AUTORIDAD NACIONAL DE LICENCIAS AMBIENTALES

RESOLUCIÓN N° 000937 (16 MAY. 2025)

“Por la cual se resuelven unos recursos de reposición interpuestos en contra de la Resolución 2477 del 07 de noviembre de 2024 y se toman otras determinaciones”

Figura 1. Ubicación del sitio de torre TVA065 respecto a los parches de *Aotus lemorinus* ANLA, los nodos *Aotus lemorinus* EIA 2020 y ecosistemas en categoría de amenaza

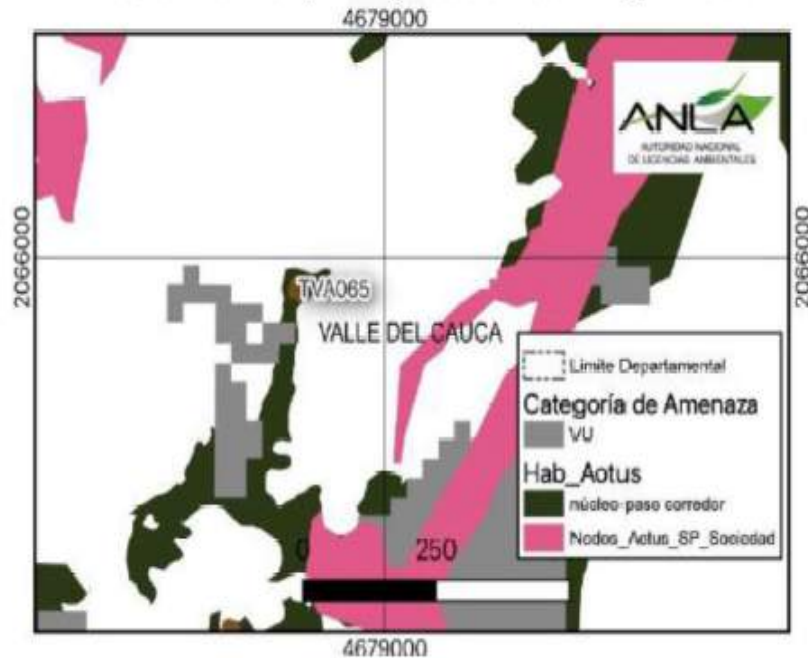
que, aunque debe tener consideraciones de manejo se encuentra por debajo de los niveles crítico (CR) y amenazado (EN). Por lo tanto, su nivel de amenaza es menor y por ende, incorporar una restricción a este nivel no es proporcional a partir de los criterios analizados.

Figura 5 Localización de torres negadas sobre áreas de importancia ecológica

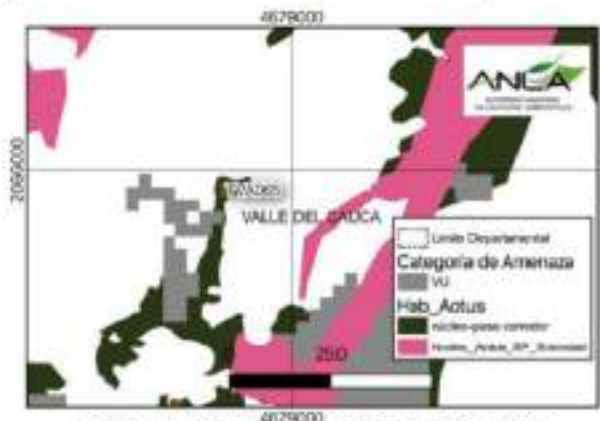
La ubicación espacial de las categorías de análisis de conectividad para *A. lemurinus* desarrollado por la ANLA se puede apreciar en la Figura 62. Localización de torres negadas sobre áreas de importancia ecológica, la cual se reproduce a continuación, y en la cual se aprecia que la torre TVA065 se ubica en un fragmento de la categoría núcleo-paso corredor, el cual es un segmento angosto y terminal pues en dicha porción no se conecta con nodos o corredores.

Figura 7 Condiciones posible movimiento de torre TVA065,

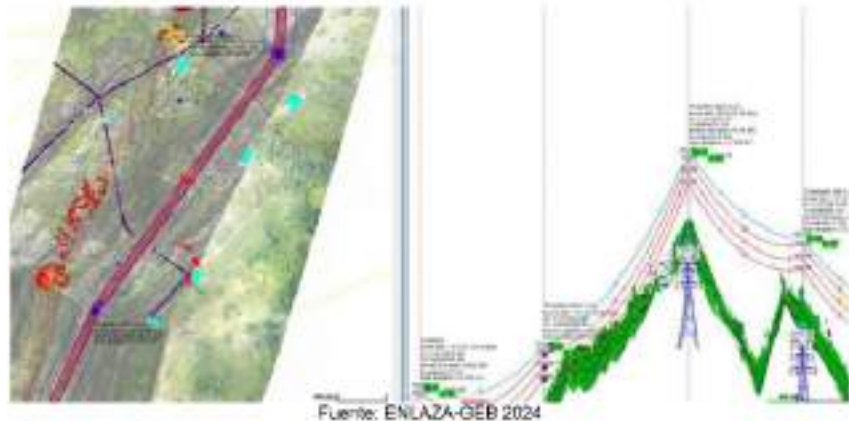
En conclusión, la argumentación expuesta por la ANLA, que se resume en que las áreas de conectividad coinciden con las superficies de mejor calidad de hábitat, presenta inconsistencias tal y como se demostrado en los ítems anteriores (i) la ubicación de la torre TVA065 no coincide con ecosistemas en condición de amenaza (a pesar de la escala gruesa usada en el ejercicio), (ii) el nivel de sensibilidad biótica no está en la categoría Muy alta, sino en el siguiente nivel de sensibilidad (alta), (iii) los impactos acumulativos no son relevantes para esta ubicación pues los proyectos con los que se puede acumular el impacto, no se acercan a la ubicación de la torre, y finalmente (iv) la conectividad de *A. lemurinus* en este sector, que se da en un parche de núcleo-paso corredor (que no es la categoría de mayor nivel), se da en un borde y no genera el efecto de perforación en parches de alta importancia y (v) un movimiento de torre en esta área es inviable por las condiciones topográficas del terreno.

Figura 8 Ubicación del sitio de torre TVA189 respecto a los parches de *Aotus lemnorinus* ANLA, los nodos *Aotus lemnorinus* EIA 2020 y ecosistemas en categoría de amenaza

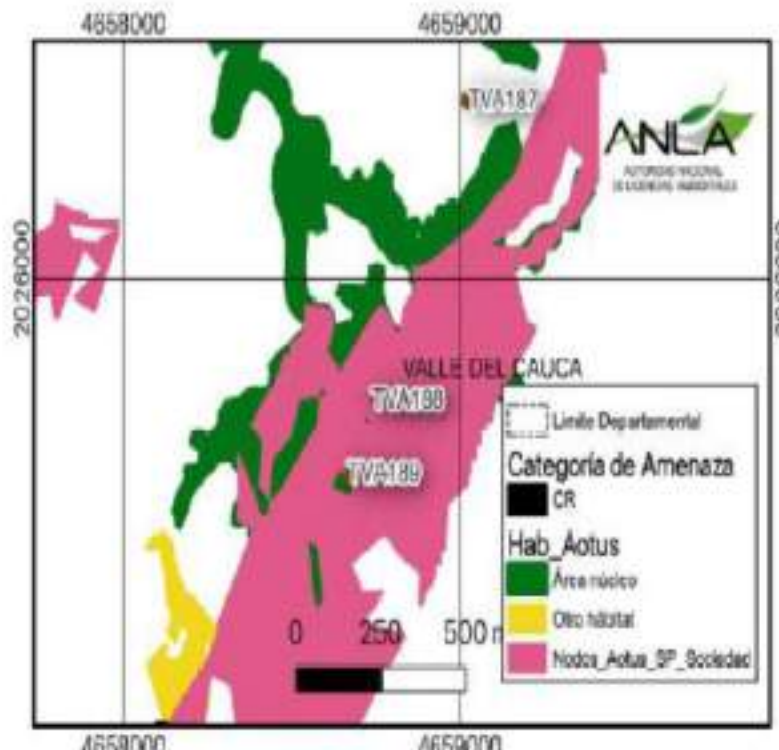
62. Localización de torres negadas sobre áreas de importancia ecológica) que se reproduce a continuación, muestra que la ubicación de la torre no se ubica sobre áreas consideradas ecosistemas en categoría de amenaza, de hecho, no se observa ningún polígono cercano al área de torre en categoría de amenaza (color negro para categoría CR). Adicionalmente, se debe tener en cuenta que el ejercicio realizado por la ANLA se desarrolla con cartografía 1:100.000 lo cual presenta un bajo margen de exactitud espacial. De lo anterior es claro que para esta ubicación de torre no hay ningún ecosistema en categoría de amenaza que se pueda interpretar como una condición que evite su viabilidad ambiental.

Figura 9 Sensibilidad biótica sitio de torre TVA189

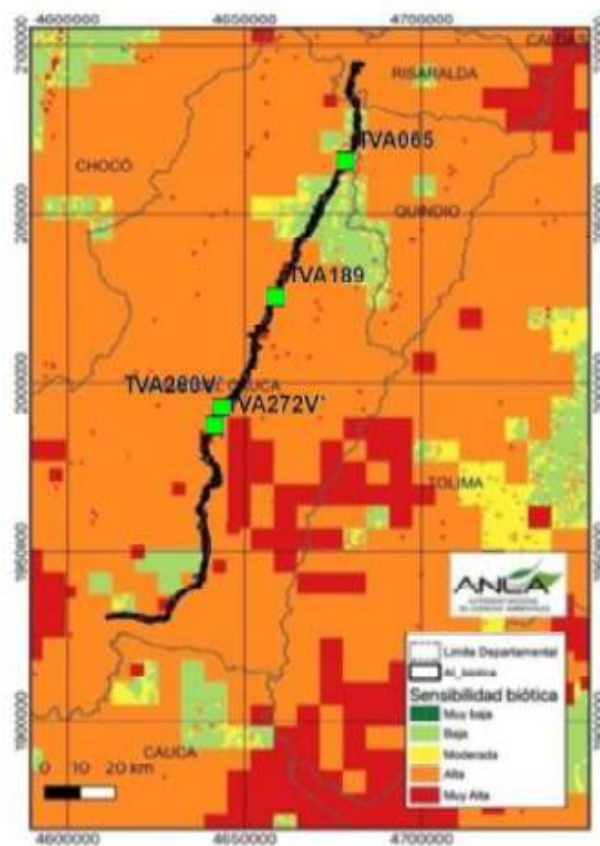
figura presenta cinco categorías de las cuales la de mayor sensibilidad (Muy alta en color rojo) solo se intersecta con el proyecto en pocos sectores. El siguiente nivel de sensibilidad es el que se identifica para la ubicación de la torre lo cual muestra que no está en el máximo nivel de sensibilidad.

Figura 12 Localización de torres negadas sobre áreas de importancia ecológica

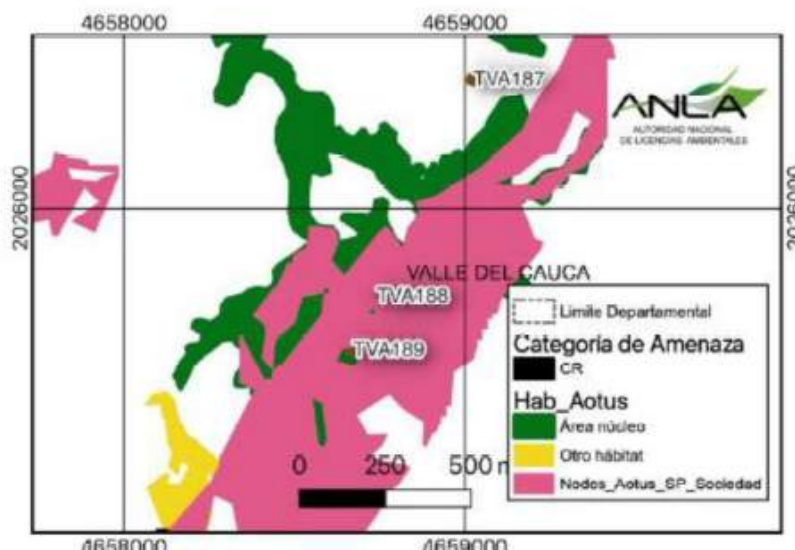
La ubicación espacial de las categorías de análisis de conectividad para *A. lemurinus* desarrollado por la ANLA se puede apreciar en la Figura 62. Localización de torres negadas sobre áreas de importancia ecológica, la cual se reproduce a continuación, y en la cual se aprecia que la torre TVA189 se ubica en un fragmento de la categoría núcleo, coincidente con la categoría nodos *Aotus* desarrollado por el proyecto, este elemento de análisis para la torre TVA189 corresponde al único donde efectivamente coincide el nivel de mayor sensibilidad con la ubicación de la torre.

Figura 13 Relación de modelo de conectividad presentado en el EIA, Nodos *Aotus lemurinus* ANLA

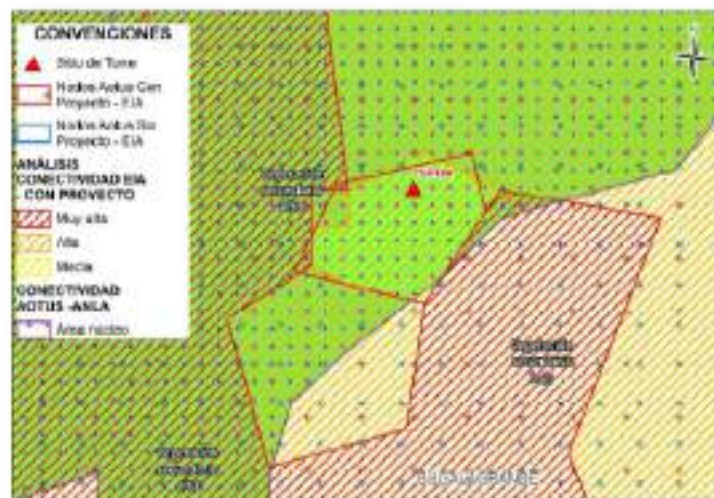
El análisis realizado en la caracterización del proyecto para la conectividad estructural permite determinar que la ubicación de la torre TVA189 ocupa un área definida como de conectividad media, tal como se presenta en la siguiente figura que incluye las capas de conectividad, cobertura, nodos de *A. lemurinus* con y sin proyecto del EIA, y la capa conectividad de *A. Lemurinus* construida por la ANLA. Tal como se puede observar no hay cruce con los nodos definidos por el proyecto, pero sí con la capa desarrollada por la ANLA. Con la información desarrollada y presentada en el EIA se estableció que el efecto del proyecto sobre la conectividad de las especies es mínimo, ya que aplicaron acciones preventivas en el marco del diseño de la línea y métodos constructivos, con lo cual se obtuvo que los cambios entre los escenarios con y sin proyecto no generan un impacto relevante. Esto último coincidente con lo encontrado por ANLA en sus análisis propios presentados en la Tabla 69. Cambios en conectividad ecológica con el desarrollo del proyecto presentada en el concepto técnico.

Figura 61. Importancia en la conectividad de los parches de hábitat regional del primate *Aotus lemurinus* y *Leopardus wiedii* para los escenarios sin proyecto y con proyecto.

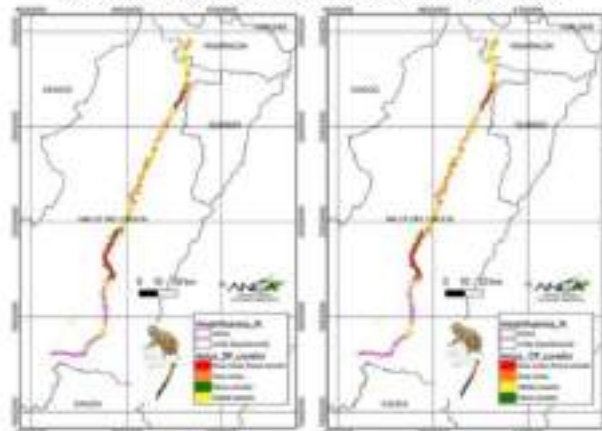
Como resultado del análisis la ANLA identifica que los cambios en las funciones de los nodos no son evidentes entre los escenarios sin proyecto y con proyecto, lo cual se comprueba en la Figura 61. Importancia en la conectividad de los parches de hábitat regional del primate *Aotus lemurinus* y *Leopardus wiedii* para los escenarios sin proyecto y con proyecto, del concepto que se presenta a continuación. En superficie el cambio corresponde a reducción de 1,63% (74,0 ha) para el primate, y 1,35% (50,1 ha) para el tigrillo. De esto se concluye que hay un efecto en conectividad por la intervención del proyecto a las coberturas, sin embargo, su cuantificación, a diferencia de lo que concluye la ANLA, es muy reducida.

Figura 18 Localización de torres negadas sobre áreas de importancia ecológica

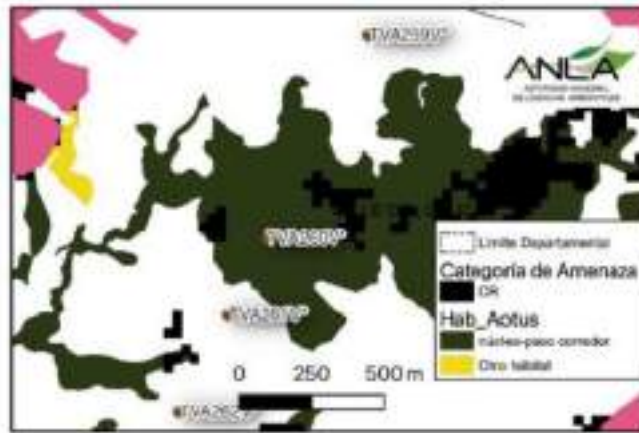
La ubicación espacial de las categorías de análisis de conectividad para *A. lemurinus* desarrollado por la ANLA se puede apreciar en la Figura 62. Localización de torres negadas sobre áreas de importancia ecológica del Concepto Técnico 8407 del 7 de noviembre de 2024, la cual se reproduce a continuación, y donde se aprecia que la torre TVA260V se ubica en un fragmento de la categoría núcleo-paso corredor, el cual es un parche amplio donde el área que requeriría el aprovechamiento forestal de la torre es mínimo sobre las características de oferta de hábitat para la especie.

Figura 20 Ubicación del sitio de torre TVA272V* respecto a los parches de *Aotus lemniscatus* ANLA, los nodos *Aotus lemniscatus* EIA 2020 y ecosistemas en categoría de amenaza

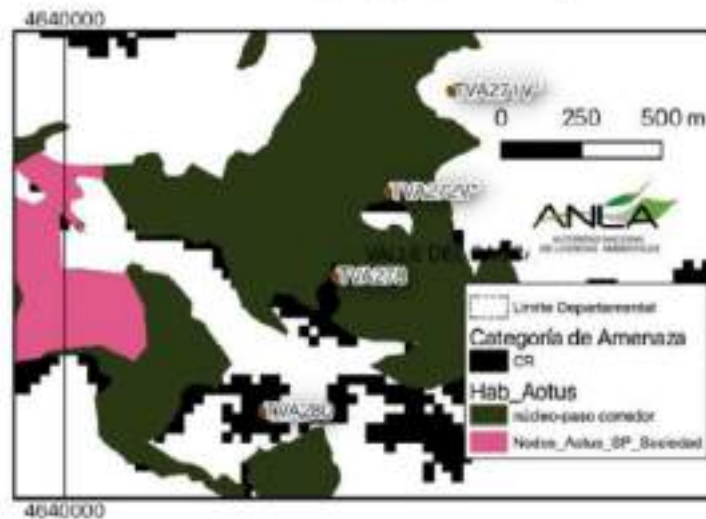
Sin embargo, como se puede apreciar en la figura a continuación (tomada del concepto Figura 62. Localización de torres negadas sobre áreas de importancia ecológica) la ubicación de la torre respecto al polígono negro categoría crítica (CR) corresponde a un segmento cercano al borde y que cartográficamente tiene una baja exactitud espacial por utilizar una cartografía 1:100.000 lo cual se aprecia en polígonos cuadriculados de pixel muy grande (mucho mayor que la misma área de torre). Adicionalmente, la ANLA indica en el concepto que los ecosistemas en categoría crítica (CR) son los bosques del Zonobioma del bosque seco tropical (B12), lo cual es lógico por el bajo estado de conservación de los bosques secos tropicales en Colombia, sin embargo, la torre TVA272V* se ubica en un ecosistema de bosque húmedo premontano, por lo cual, con la información detallada establecida en la caracterización del proyecto puede asegurarse que no corresponde con la categoría de amenaza crítica expuesta en el concepto de la ANLA. Por lo anterior se aclara que el nivel de amenaza de ecosistemas no presenta en realidad restricción y no debería motivar la imposibilidad de la construcción de la torre.

Figura 21 Sensibilidad biótica sitio de torre TVA272V*

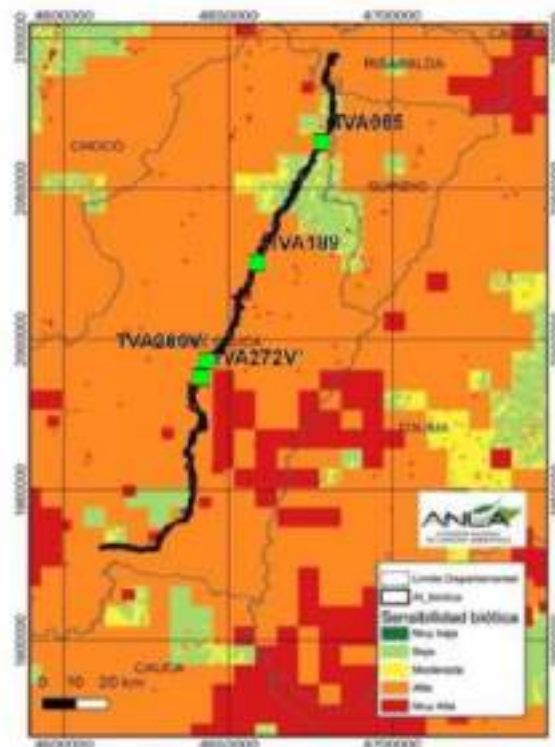
de amenaza y para la categoría alta en la presencia de corredores potenciales para el movimiento de fauna silvestre a escala regional. La presentación gráfica del proyecto frente a la sensibilidad se muestra en la Figura 57. Ubicación del Proyecto respecto con su Sensibilidad biótica del concepto técnico, la cual se reproduce a continuación presentando la ubicación específica de la torre TVA272V*. De esta forma se puede verificar que la ubicación de la torre corresponde a la categoría alta, la cual corresponde a la matriz que cubre la mayor parte del proyecto, es importante notar que la escala de análisis de sensibilidad biótica realizada por la ANLA es muy amplia lo cual presenta un bajo margen de exactitud espacial y además una falta de detalle que si pudo ser cubierto en la zonificación desarrollada por el proyecto. La información de sensibilidad usada en la figura presenta cinco categorías de las cuales la de mayor sensibilidad (Muy alta en color rojo) solo se intersecta con el proyecto en pocos sectores. El siguiente nivel de sensibilidad es el que se identifica para la ubicación de la torre lo cual muestra que no está en el máximo nivel de sensibilidad.

Figura 25 Relación de modelo de conectividad presentado en el EIA, Nodos Aotus lemurinus ANLA

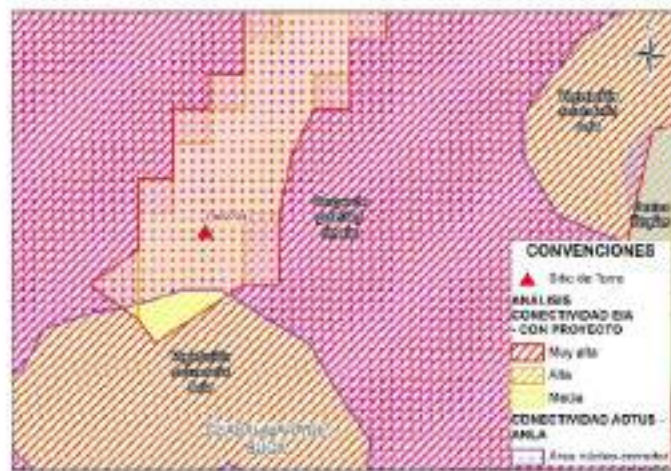
El análisis realizado en la caracterización del proyecto para la conectividad estructural permite determinar que la ubicación de la torre TVA272VW* ocupa un área definida como de conectividad media, tal como se presenta en la siguiente figura que incluye las capas de conectividad, cobertura, nodos de A. lemurinus con y sin proyecto del EIA, y la capa conectividad de A. Lemurinus construida por la ANLA. Con la información desarrollada y presentada en el EIA se estableció que el efecto del proyecto sobre la conectividad de las especies es mínimo, ya que aplicaron acciones preventivas en el marco del diseño de la línea y métodos constructivos, con lo cual se obtuvo que los cambios entre los escenarios con y sin proyecto no generan un impacto relevante. Esto último coincidente con lo encontrado por ANLA en sus análisis propios presentados en la Tabla 69. Cambios en conectividad ecológica con el desarrollo del proyecto del Concepto Técnico 8407 del 7 de noviembre de 2024.

Figura 27 Sensibilidad biótica sitio de torre TVA188

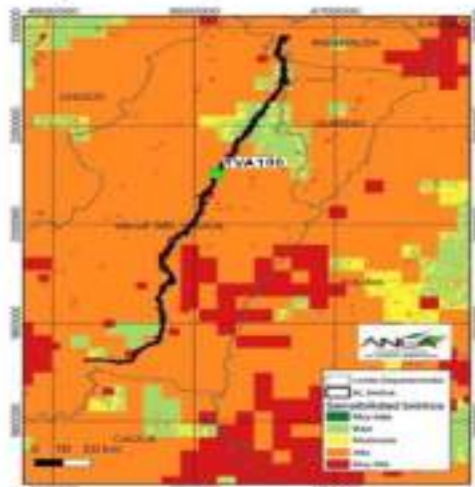
Con respecto a la sensibilidad biótica del área donde se ubica la torre TVA188, la ANLA presenta su sustento para la categoría muy alta en la presencia de ecosistemas en categoría de amenaza y para la categoría alta en la presencia de corredores potenciales para el movimiento de fauna silvestre a escala regional. La presentación gráfica del proyecto frente a la sensibilidad se muestra en la Figura 57. Ubicación del Proyecto respecto con su Sensibilidad biótica del concepto técnico, la cual se reproduce a continuación presentando la ubicación específica de la torre TVA188. De esta forma se puede verificar que la ubicación de la torre corresponde a la categoría alta, la cual corresponde a la matriz que cubre la mayor parte del proyecto. Es de notar que la escala de análisis de sensibilidad biótica realizada por la ANLA es muy amplia, lo cual presenta un bajo margen de exactitud espacial y además una falta de detalle que sí pudo ser cubierto en la zonificación desarrollada por el proyecto. La información de sensibilidad usada en la figura presenta cinco categorías de las cuales la de mayor sensibilidad (Muy alta en color rojo) solo se intersecta con el proyecto en pocos sectores. El siguiente nivel de sensibilidad es el que se identifica para la ubicación de la torre, lo cual muestra que no está en el máximo nivel de sensibilidad.

Figura 29 Importancia en la conectividad de los parches de hábitat regional del primate *Aotus lemurinus* y *Leopardus wiedii* para los escenarios sin proyecto y con proyecto.

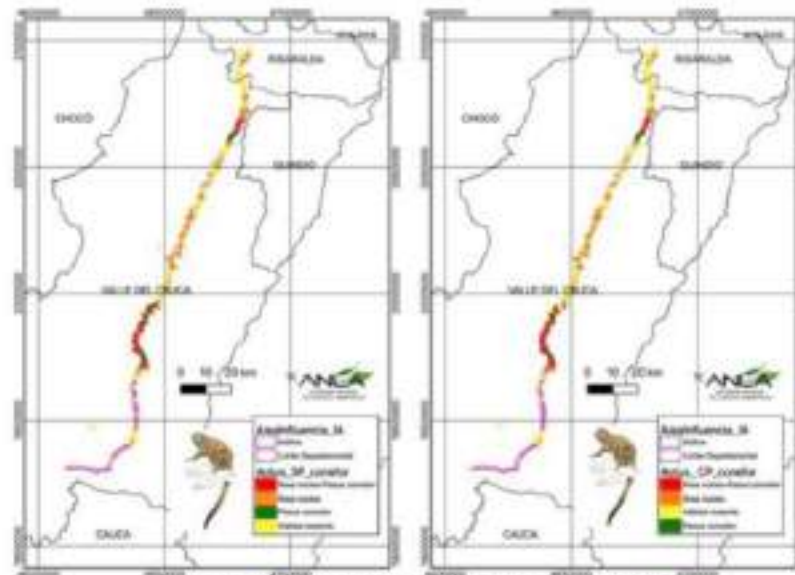
Como resultado del análisis la ANLA identifica que los cambios en las funciones de los nodos no son evidentes entre los escenarios sin proyecto y con proyecto, lo cual se comprueba en la Figura 61. Importancia en la conectividad de los parches de hábitat regional del primate *Aotus lemurinus* y *Leopardus wiedii* para los escenarios sin proyecto y con proyecto del concepto que se presenta a continuación. En superficie el cambio corresponde a reducción de 1,63% (74,0 ha) para el primate, y 1,35% (50,1 ha) para el tigrillo. Con esto es posible concluir que hay un efecto en conectividad por la intervención del proyecto a las coberturas, sin embargo, su cuantificación a diferencia de lo que concluye la ANLA es muy reducida, y sobre todo no tiene en cuenta el efecto real de las consecuencias a nivel de conectividad de los no otorgamientos de autorización para la construcción de infraestructuras y el correspondiente aprovechamiento forestal.

Figura 32 Análisis caso Roldanillo

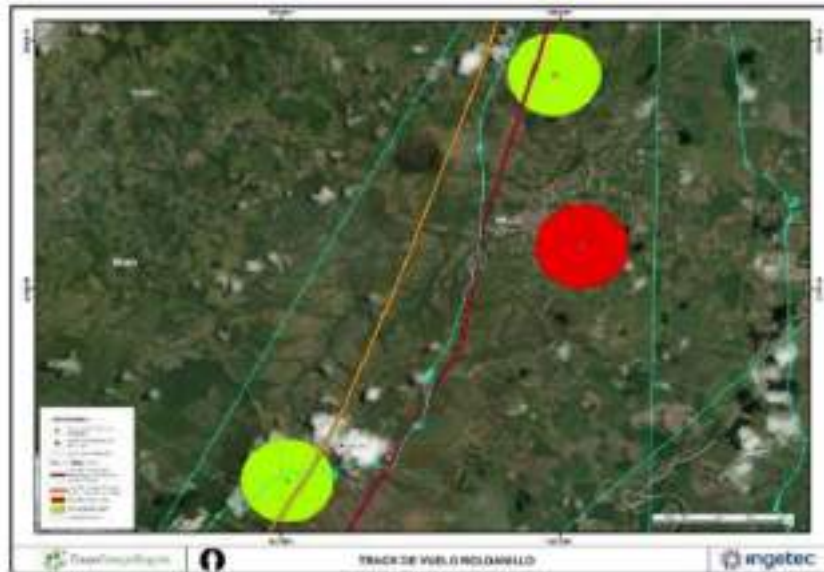
Para demostrar lo anterior, ENLAZA analizó las líneas de transmisión la Esmeralda San Marcos - Yumbo a 230 kV — y San Carlos - La Virginia San Marco a 500kV que se encuentran en operación a cargo de la empresa la Sociedad Interconexión Eléctrica S.A. E.S.P — ISA E.S.P. Cabe resaltar que la Línea San Marcos 500kv, cuya Licencia Ambiental Única fue otorgada mediante la Resolución 1313 del 5 de diciembre de 1996 y modificada en la RESOLUCIÓN N° 001074 (11 JUN. 2024) es objeto de seguimiento ambiental por parte de ANLA mediante expediente LAM0421.

Figura 35 Zonificación de manejo del concepto técnico de ANLA municipio San Pedro, optimización del trazado y análisis de posibles variantes

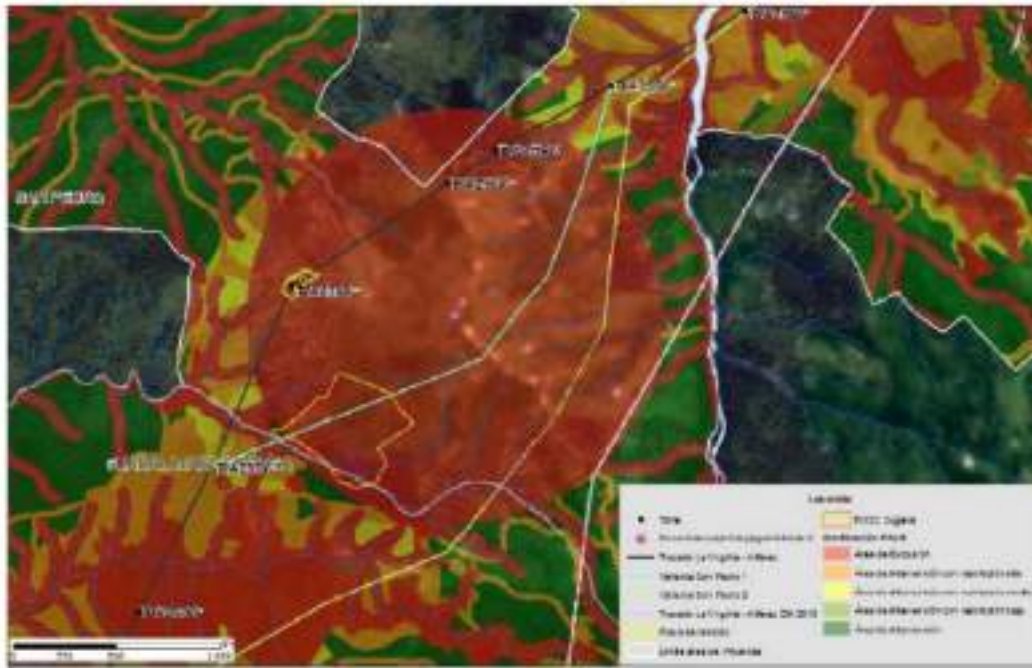
- Las variantes planteadas generan una mayor intervención de predios de categoría minifundios.
- Las variantes planteadas afectan infraestructura social de manera negativa debido al crecimiento que presenta la zona con la construcción de viviendas dispersas y sobre la vía de acceso al corregimiento de Guaqueros que podría implicar el incremento de reasentamientos de población; así como llegar a afectar una infraestructura destinada a actividades de culto (Iglesia), lo que representaba un impacto de tipo cultural / espiritual, con una eventual oposición al proyecto.
- La intervención de áreas protegidas de orden nacional y municipal generan conflictos con grupos de interés de corte ambiental y proteccionistas de los municipios de San Pedro y Guadalajara de Buga.

Figura 39 Importancia en la conectividad de los parches de hábitat regional del primate Aotus lemurinus y Leopardus wiedii para los escenarios sin proyecto y con proyecto,

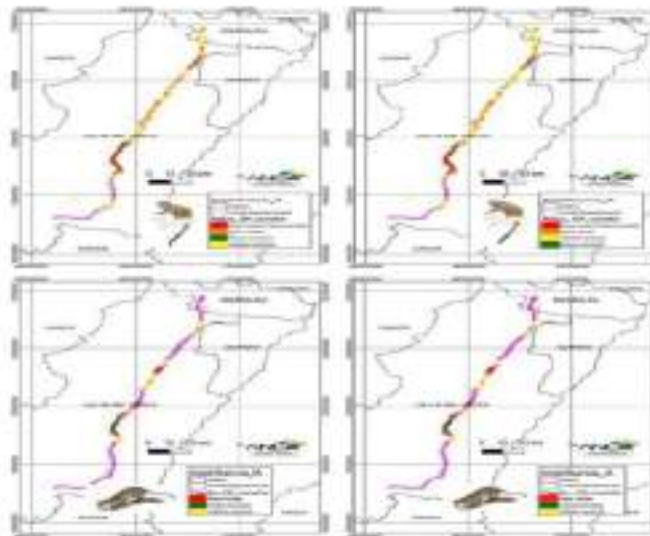
Como resultado del análisis la ANLA identifica que los cambios en las funciones de los nodos no son evidentes entre los escenarios sin proyecto y con proyecto, lo cual se comprueba en la Figura 61. Importancia en la conectividad de los parches de hábitat regional del primate Aotus lemurinus y Leopardus wiedii para los escenarios sin proyecto y con proyecto, del concepto, que se presenta a continuación.

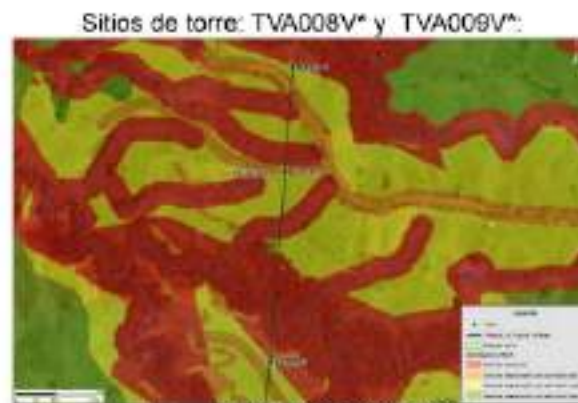
Pero en el anexo cartográfico la categoría de POMCA figura como área de exclusión. Lo cual no es correcto. Por lo tanto, la siguiente infraestructura autorizada en el artículo segundo de la Resolución 2477 de 2024 se superpone con el área de exclusión del anexo cartográfico, como se muestra a continuación, lo cual debe ser corregido por la autoridad.
